VERKEERSKUNDIGE TOETS ONTWERP ROTONDE ZWARTE PAARD – WEST KINDERDIJK

Kenmerk: ABS006

Datum: 11 maart 2021

Toets inpassing rotonde Zwarte Paard – West Kinderdijk

Afbeelding 1: ontwerp rotonde West Kinderdijk – Zwarte Paard

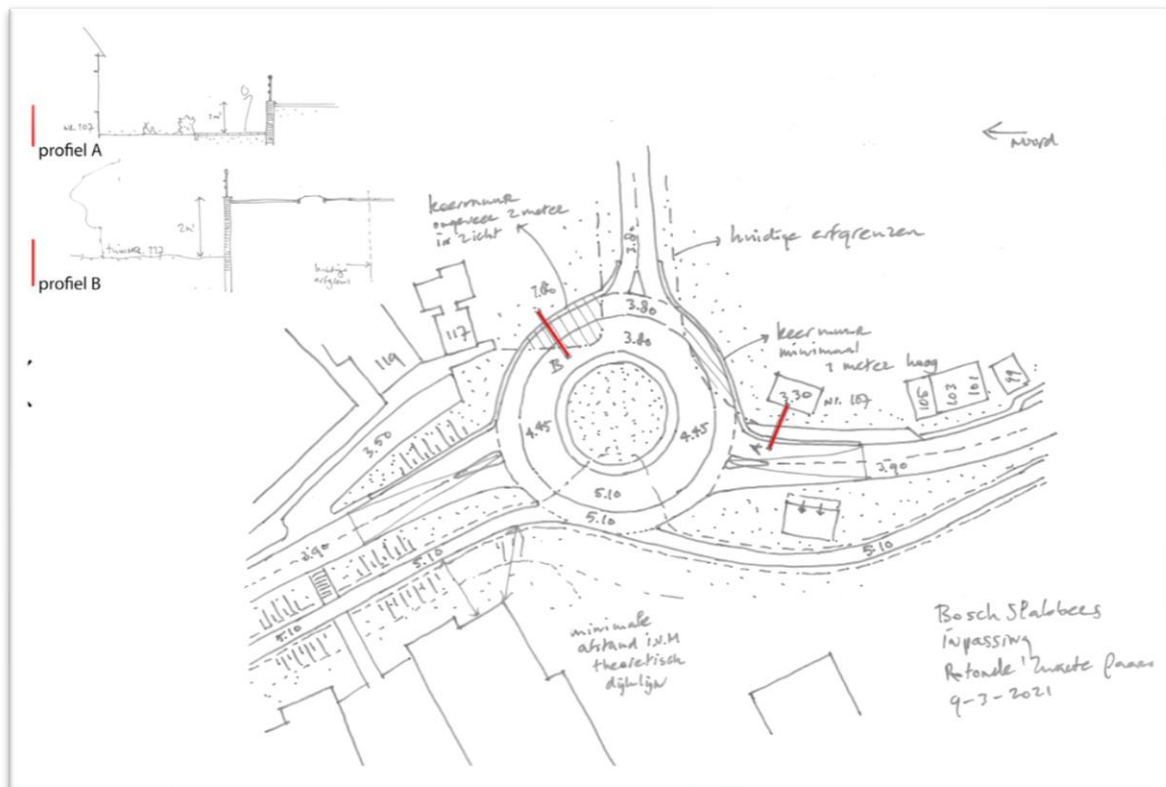
Een enkelstrooksrotonde heeft een diameter tussen de 25 en 40 meter, afhankelijk van de intensiteiten. 25 meter kan in woonwijken met relatief weinig verkeer. Een diameter van 35 meter is een gangbare rotonde voor de druktebeeld op de Kinderdijk. Daarbij is het een busroute (Kinderdijk - Zwarte Paard) en is er sprake van zwaar verkeer (o.a. IHC). Een kleinere rotonde dan 35 meter is niet gewenst vanwege het zware verkeer. Er zal veel meer sprake zijn van wringen van het asfalt met hogere onderhoudskosten tot gevolg.

Daarnaast ligt de rotonde ook hoog ten opzichte van de omgeving. Een goede afscherming (vangrail) is nodig.

In afbeelding 1 zijn de hoogtes op diverse plaatsen aangegeven. De rijbaan van de rotonde ter hoogte van het Zwarte Paard ligt op 3.80 meter. De westelijke rijbaan van de rotonde ligt op 5.10 meter. De rotonde heeft een diameter 35 meter. Dit betekent dat over een lengte van 35 meter 1.30 meter in hoogte moet worden overbrugd. Dit betekent dat de rotonde onder een helling van 3,7% wordt aangelegd.

In het huidige ontwerp is de negatieve verkanting -3,7%. Dat kan niet, deze mag maximaal -2,5% zijn. Er is dus een reëel veiligheidsrisico dat voertuigen kantelen.

In het ontwerp (afbeelding 1) wordt het fietsverkeer op de rotonde op fietsstroken afgewikkeld. Dit is geen verkeersveilige keuze. Voor het fietsverkeer geldt dat op drukke rotondes de toepassing van vrijliggende fietspaden wordt aanbevolen. Fietsstroken op rotondes worden afgeraden (Bron: CROW Ontwerpwijzer fietsverkeer). Daarnaast is op de dijk een tweerichtingen fietspad aanwezig. Een tweerichtingenfietspad kan niet over een fietsstrook over de rotonde worden afgewikkeld. Aan de westzijde (dijk) zal voor het fietsverkeer dus een fietspad moeten worden aangelegd. Afhankelijk van of aan deze zijde van de rotonde nog een ontsluiting wordt gerealiseerd voor Kloos is er een

Het realiseren van het voorliggende ontwerp van een rotonde op de aansluiting West Kinderdijk – Zwarte Paard leidt tot verkeersveilige situaties leiden. Dit komt vooral door de hoogteverschillen die ter hoogte van de aansluiting overbrugd moeten worden. Hierdoor is het niet mogelijk de verkanting van de weg goed aan te leggen binnen de beschikbare ruimte. Ook het realiseren van fietsstroken in plaats van fietspaden op de rotonde zal tot verkeersveilige situaties leiden. Dit vooral vanwege intensiteit op de rotonde en het feit dat (aan de westzijde) er sprake is van een tweerichtingenfietspad.

De rijbaan van de rotonde dient 5 meter te zijn. Hierbij is rekening gehouden met de benodigde bochtverbreding die noodzakelijk is voor grote voertuigen (afbeelding 4). De buitenstraal van de rotonde komt dan voor (alleen het autoverkeer) op 23 meter te liggen. Dit betekent dat de rotonde een diameter nodig heeft van minimaal 46 meter. Dit is exclusief de ruimte die nog benodigd is voor fietsers.

Een rotonde is dus niet binnen de verkeersveiligheidskaders op deze plek in te passen.
